Geplante Baurestmassendeponie Schwoich (U-ABF-6/113/140-2023)

Ergänzungen zu den Einwänden meiner Rechtsvertretung durch Mag. W. Schachinger

Dr. Ira Leuthäusser

12. Oktober 2023

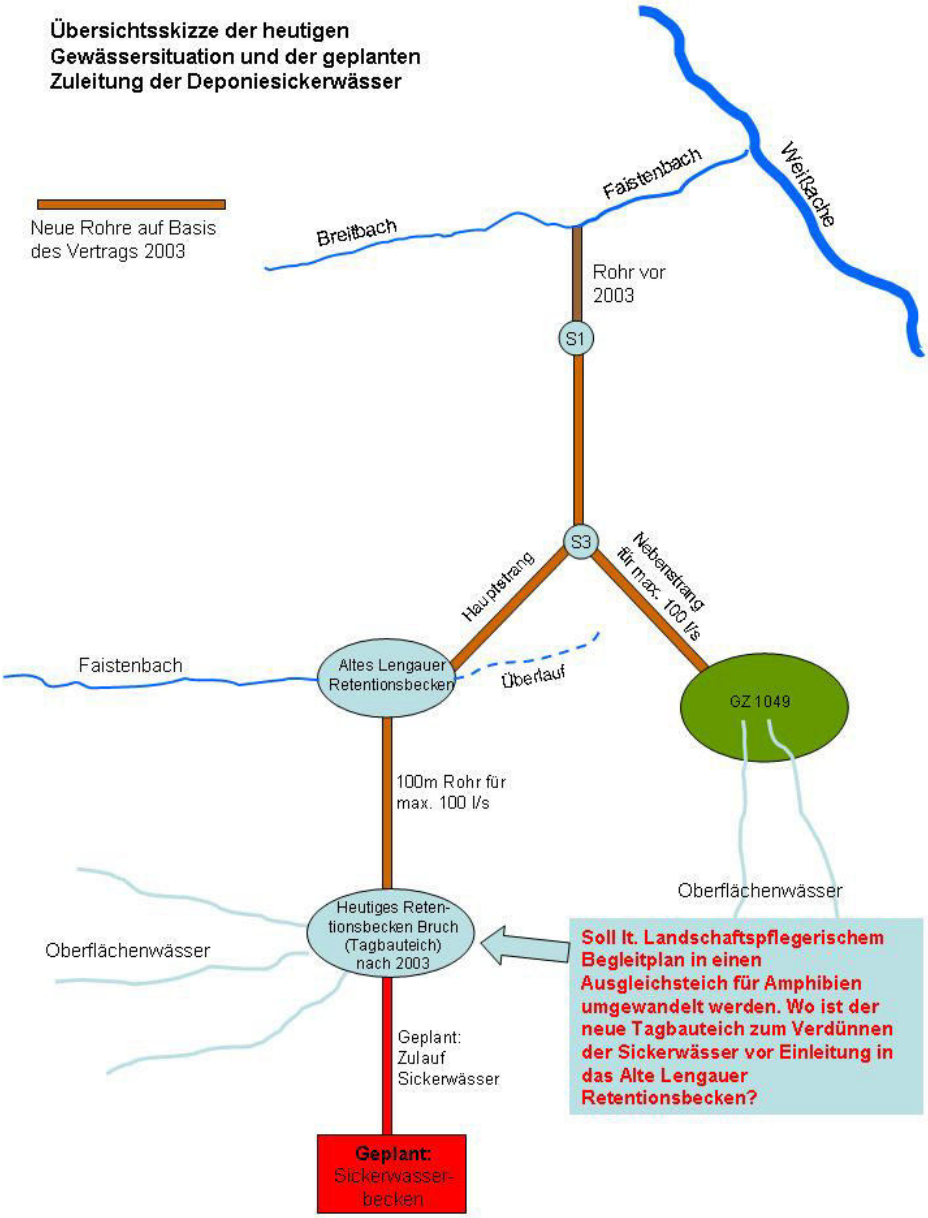
Der Antragsteller plant, die Deponiesickerwässer mit den Oberflächenwässern aus dem Tagbauteich zu verdünnen und weiter in das nicht abgedichtete Lengauer Retentionsbecken zu leiten, wo diese Schadstoffe ungehindert im Boden versickern können (siehe Übersichtsskizze). Ist das Becken voll, z.B. nach großen Regenfällen, gelangt dieses verunreinigte Wasser in den verrohrten Faistenbach und dann weiter über die Weißache in den Inn.
